Emne: VS: Høringssvar: Grønttorvsområdet tillæg 2 - lokalplanforslag med kommuneplantillæg (2014-0065894). Afsender: Gitte Madsen
Vedhæftede filer: Høringssvar fra Energinet.dk til lokalplanforslag nr 462-2 G...pdf

Høringssvar fra energinet.dk til lokalplanforslag nr. 462-2 'Grønttorvsområdet tillæg 2'

Høringssvar til lokalplanforslag nr. 462-2 'Grønttorvsområdet tillæg 2'

LOKALPLAN NR. 462 - GRØNTORVSOMRÅDETILLEG 2

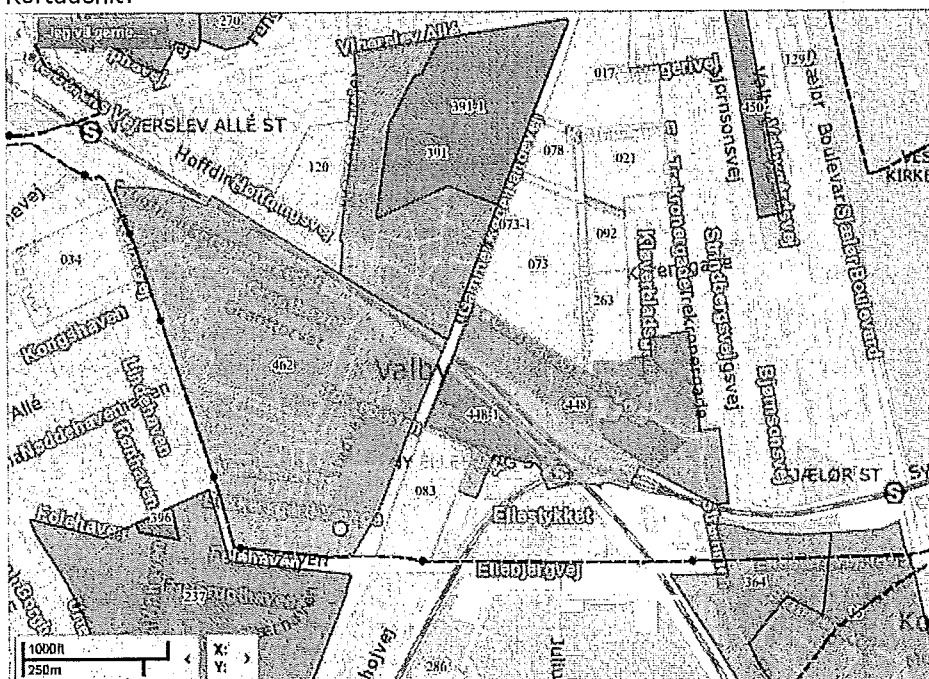
Energinet.dk har følgende bemærkninger i forhold til eltransmissionsnettet: Af kortudsnittet på næste side ses vores elanlæg for området ved Grønttorvet. De sorte stiplede linjer illustrerer vores 132 kV kabelanlæg. Kablet ligger langs planområdet '462' (vist med rød transparent farve) på den både den vestlige og sydlige side og det er vores linje fra H. C. Ørstedværket til Vigerslev, HK1241. Kablet er en vigtig forbindelse i forhold til, at kunne forsyne Københavnsområdet med el.

Forsigtighedsprincippet henvender sig således både til plan- og byggemyndigheder og til ejere af højspændingsanlæg. Energinet.dk ønsker forsigtighedsprincippet fulgt ved plan-/anlægsarbejde og anbefaler, at man følger

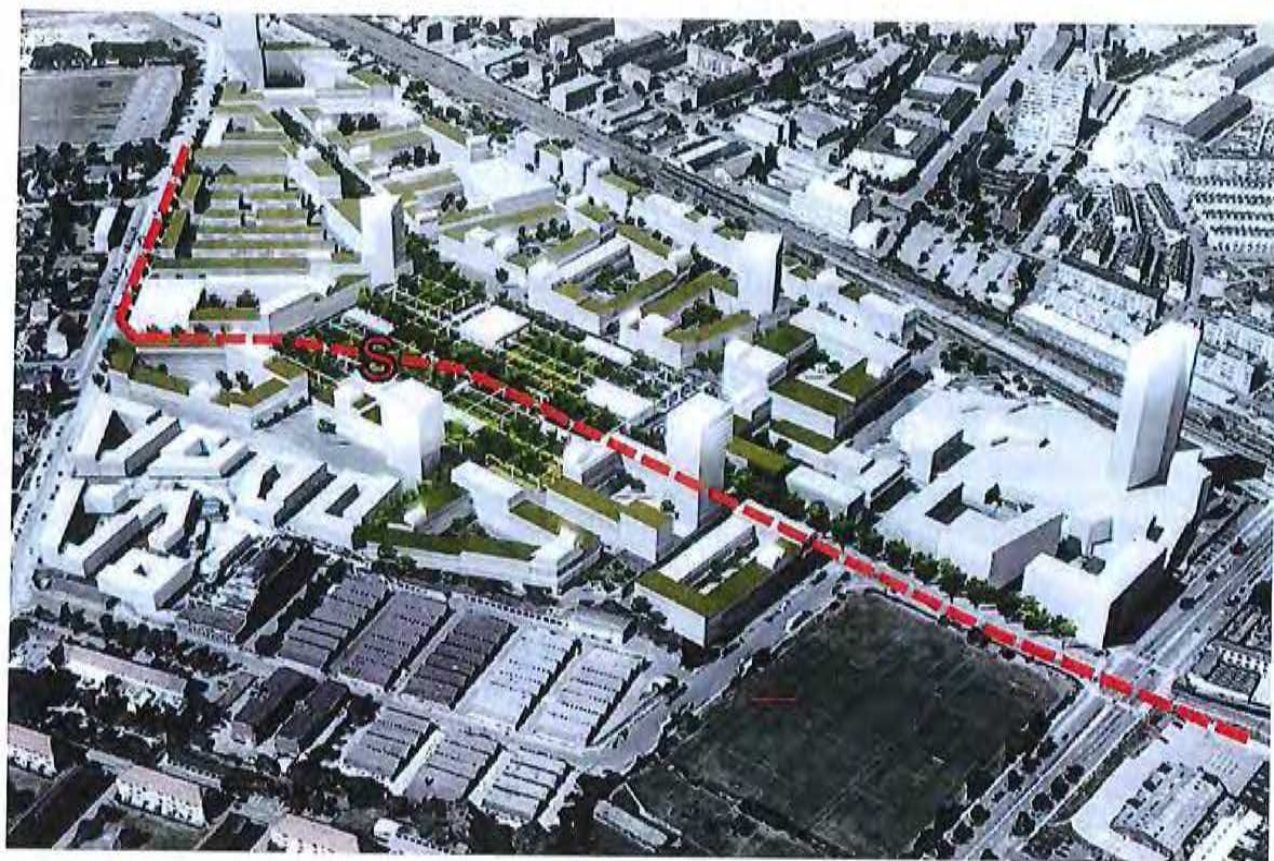
Jeg er af den opfattelse, at den rigtige løsning på dette problem er at lægge den foreslåede letbane fra Glostrup station til Ny Ellebjerg/evt. Lufthavnen gennem den nye bebyggelse og dermed yde en hurtig forbindelse til Ny Ellebjerg station mod øst og mod Hvidovre Hospital, Glostrup mm. mod vest. (se illustration)

Til min glæde, opdagede jeg, at der **var** tænkt på denne løsning, men at denne først var omtalt på side 41, i tegning nr. 3.2, Vej og stiforhold, hvor der er vist en arealreservation til en letbane fra Gl. Køge Landevej (Torveporten) til Retortvej, som passerer bebyggelsens centrale grønne plads; den ideelle placering for et centralt stoppested, der kan betjene hele området.

Denne vigtig arealreservation er dog overhovedet ikke vist eller omtalt et eneste andet sted i lokalplanforslaget.

Der bør tages højde for letbanens reservation på side 44, i udsnit A, Torveporten samt udsnit B, Retortvej; den bør være omtalt i afsnittet om trafik på side 9-10, ligesom den bør være tydeligt indarbejdet i samtlige bebyggelsesplaner for området.

Indsigelse til lokalplan vedr. byggefelt 5.1

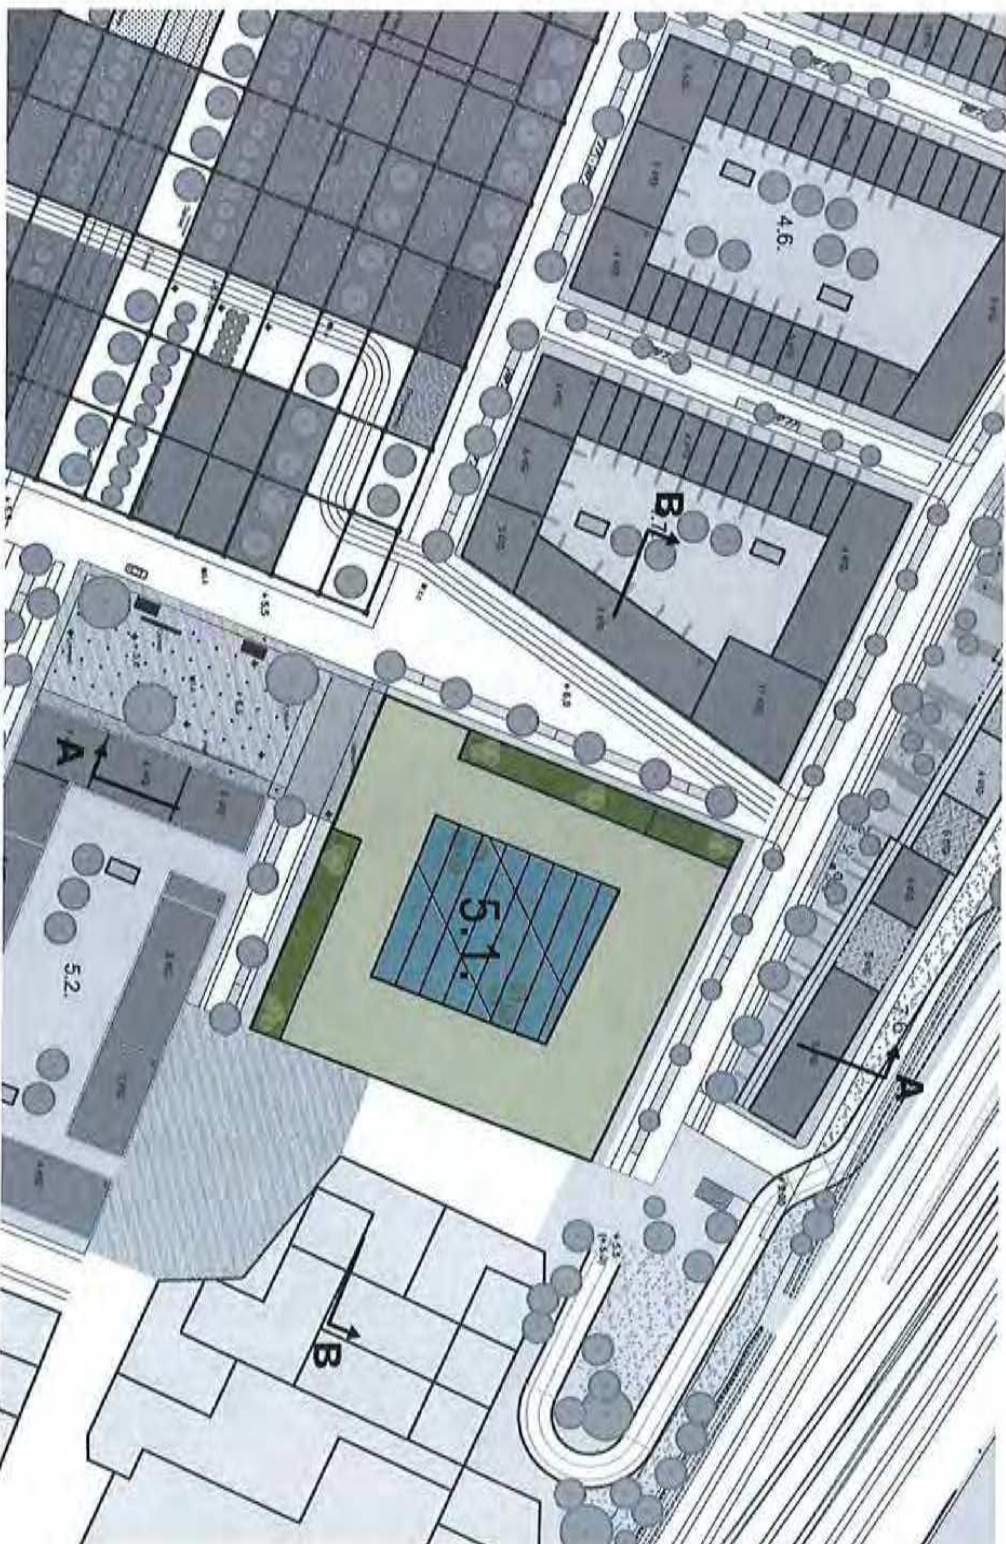
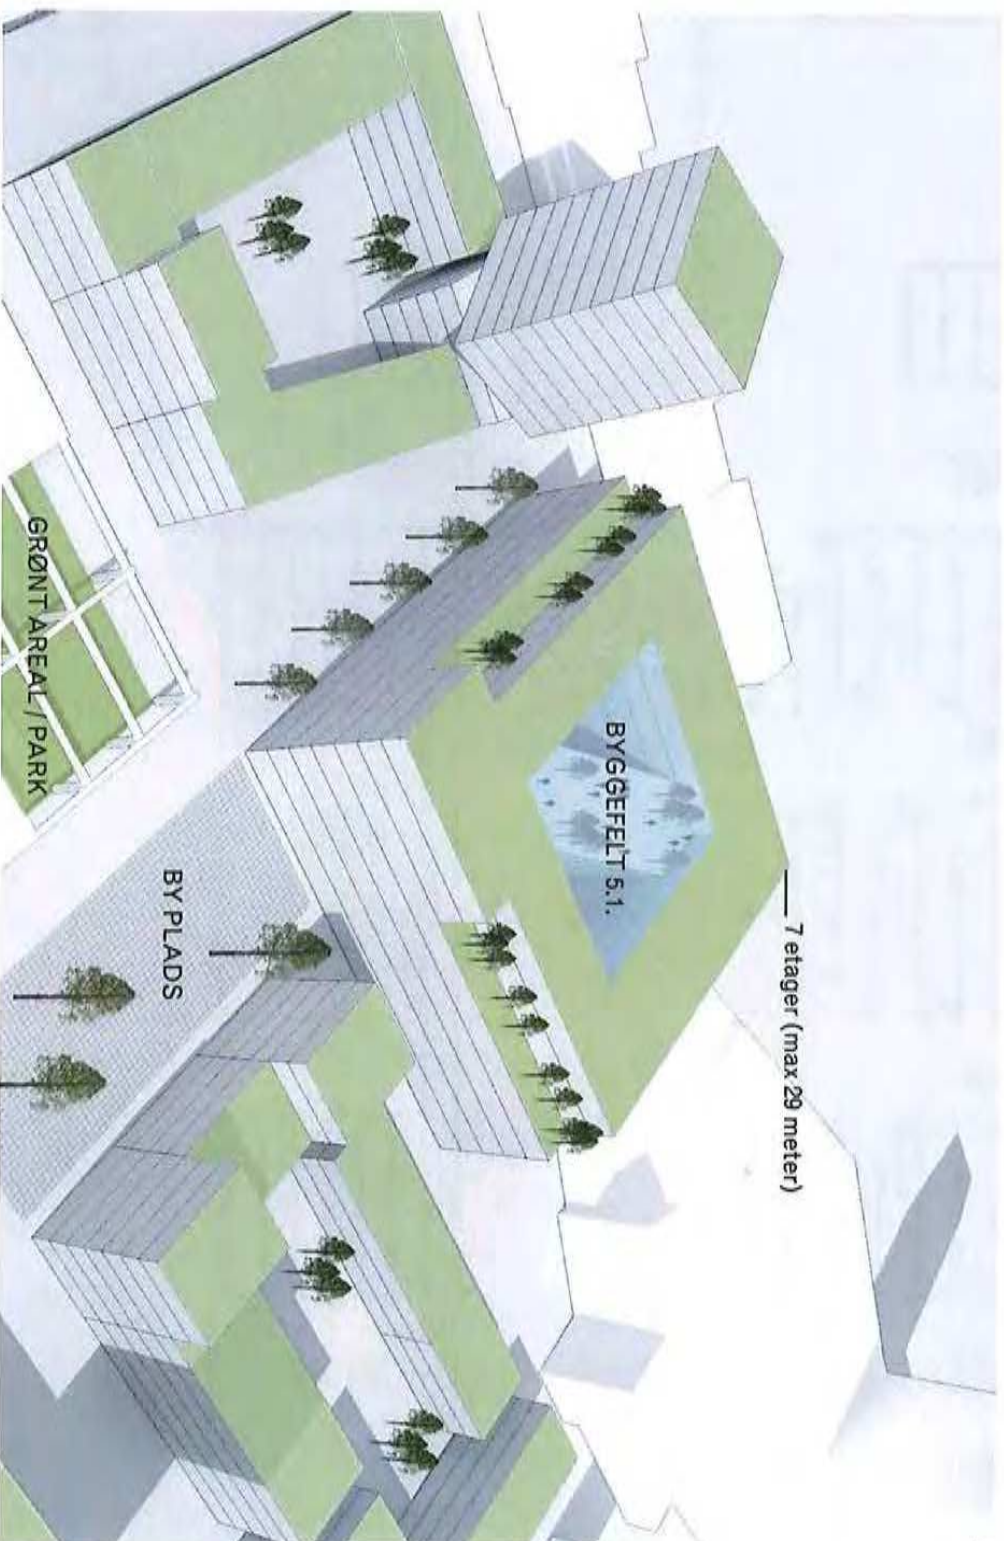
I forbindelse med udvikling af Grønttorvets bygningsfelt 5.1 har det vist sig at der har brug for mere fleksibilitet så rent det skal være attraktivt at placere erhverv på dette byggefelt.

Lokalplanen er bygningsfelt 5.1, bestående af max 7 etager med en max højde på 24 meter. Dette lokalplanskrav ønsker vi at ændre til max 7 etager med en max højde på 29,0 meter, svarende til 7 etager x 4,0 meter pr. etage plus 1 meter til tagafslutning. I nærværende lokalplan er der regnet med ca 3,2 meter pr etage svarende til et typisk boligbyggeri.

Konsekvenserne af den foreslåede lokalplansændring vil på ingen måde påvirke naboer iht højdegrænseplanen. Jvf illustrationer sider 4 og 5.

BYGGEFELT 5.1 - SNIT AA

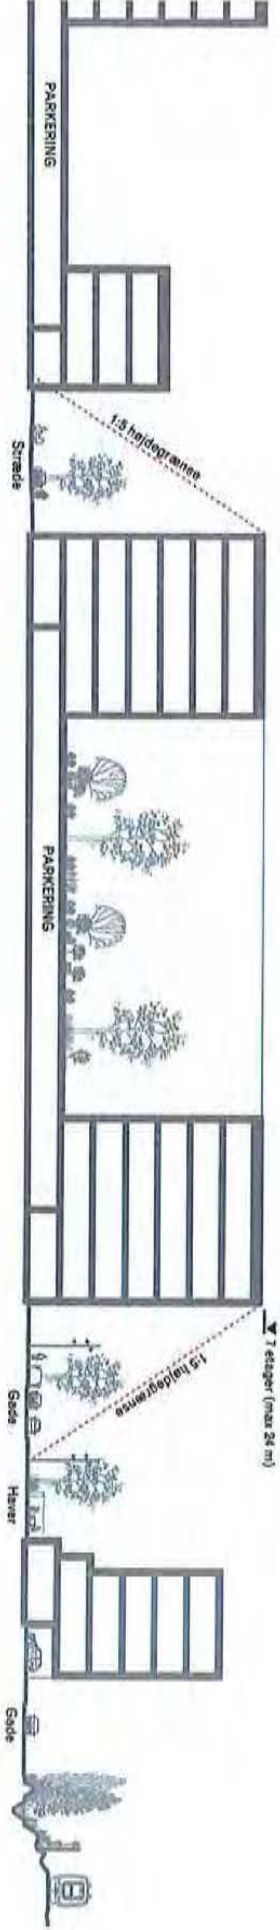
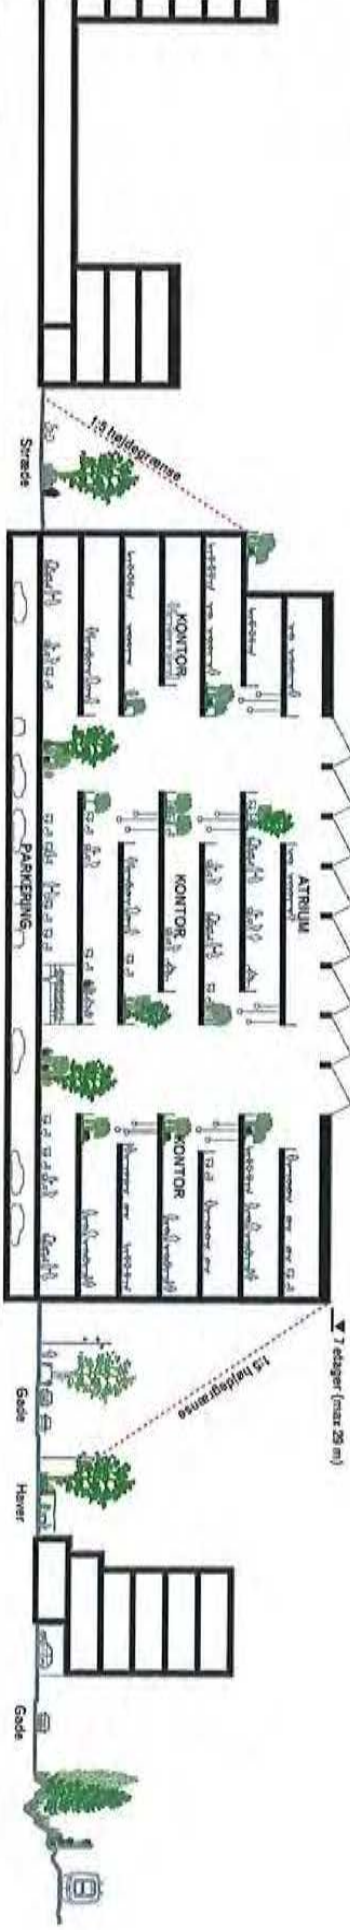
Snit AA / 1:500 - viser hvordan nuværende lokalplan hvor etagehøjden er på 3,2 m.

Snit AA / 1:500 - viser hvordan en fremtidig situation hvor etagehøjden er 4,0 m.

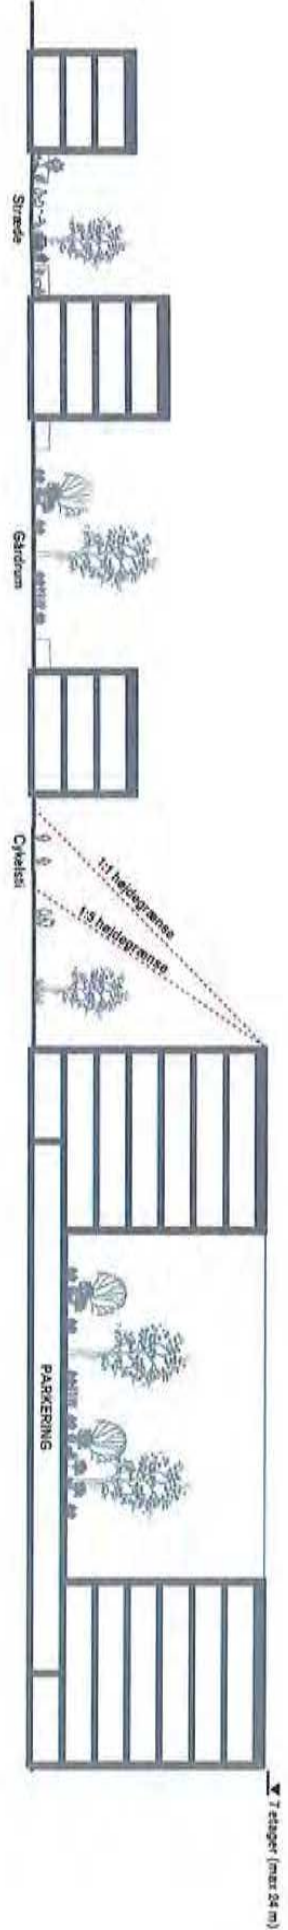
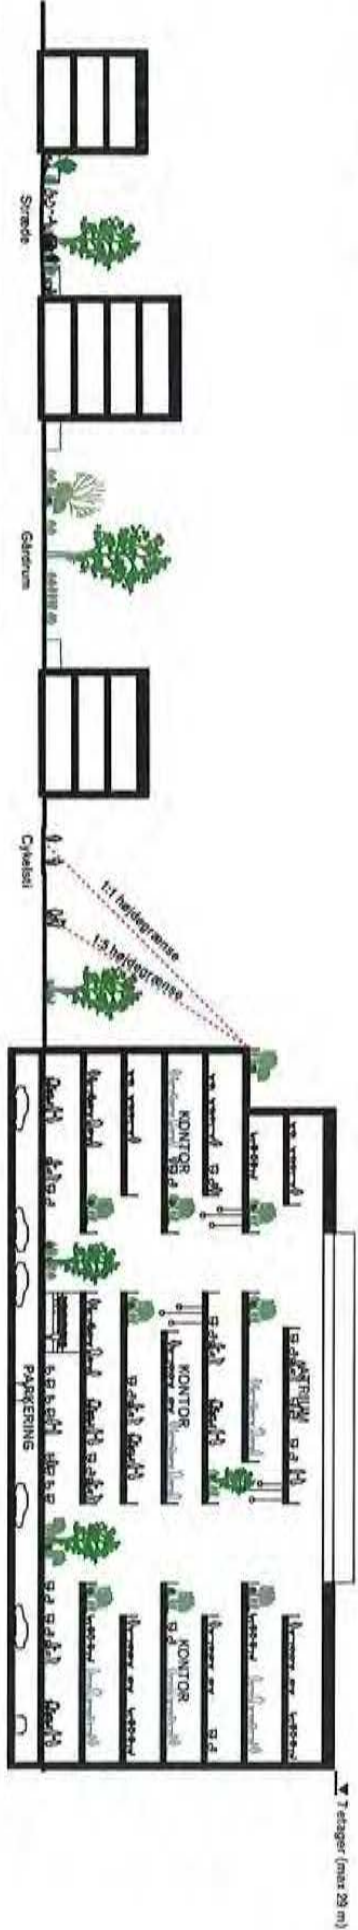
Snit BB/ 1:500 - viser hvordan nuværende lokalplan

Snit BB / 1:500 - viser hvordan en fremtidig situation hvor etagehøjden er 4,0 m.

Tegning 1:

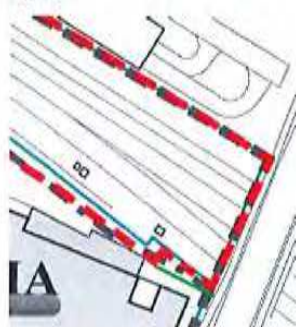
Det mest præcist beskrevne arealbehov til den niveaufri skæring fremgår af Banedanmarks Miljøredegørelse, se vedhæftede tegning 1. Derudover skal der fortsat reserveres plads til et ekstra spor for Øresundsbanen ved Ny Ellebjerg station samt under broen, der bærer Gammel Køge Landevej, en lille etape af "den grønne linje" der indgik i lokalplan 462 som grænse mellem IIA og VIA.

Lokalplangrænsen mellem område VIC og IF skal derfor rettes således:

På midterstykket skal grænsen ligge mellem det turkise arbejdsareal og den lilla bane-adgangsvej. Vi tager som udgangspunkt at den allerede er indtegnet sådan på lokalplanens tegningsmateriale, ellers skal den justeres.
